改善箇所説明図

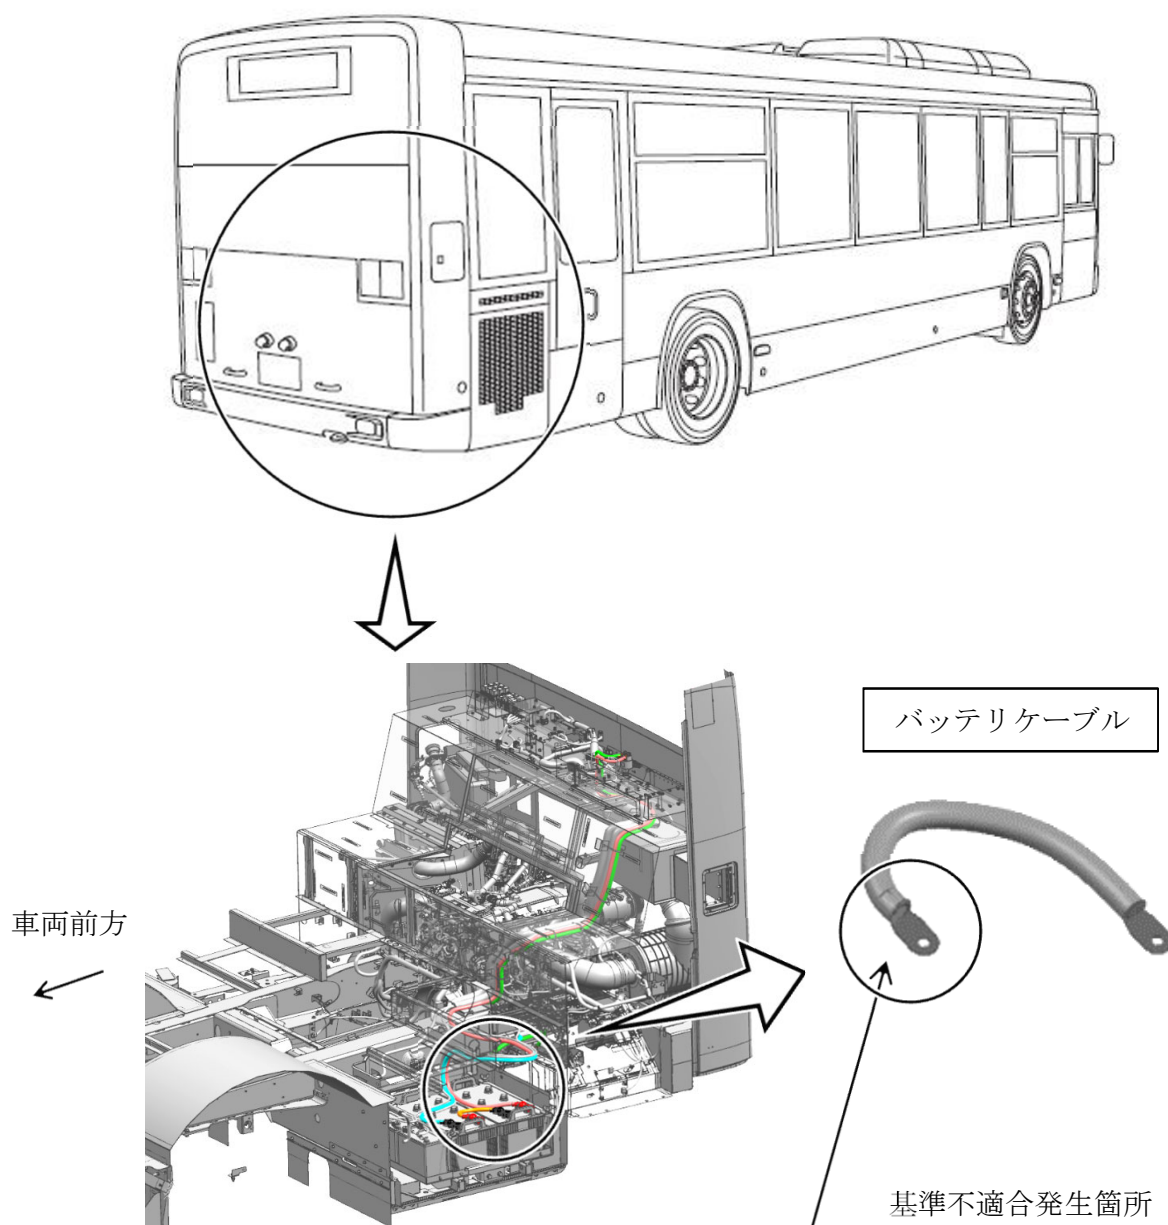
バスのバッテリーケーブルにおいて、製造工程での端子圧着作業が不適切なため、ケーブルが損傷しているものがある。そのため、そのまま使用を続けると、ケーブルが断線し、エンジンが再始動できなくなるおそれがある。

全車両、バッテリーケーブルを点検し、端子圧着部の形状が不適切なものは当該ケーブルを良品に交換する。

識別：運転者席左側ドア開口部のシリアルナンバープレート左上に識別シール（緑色）を貼付する。
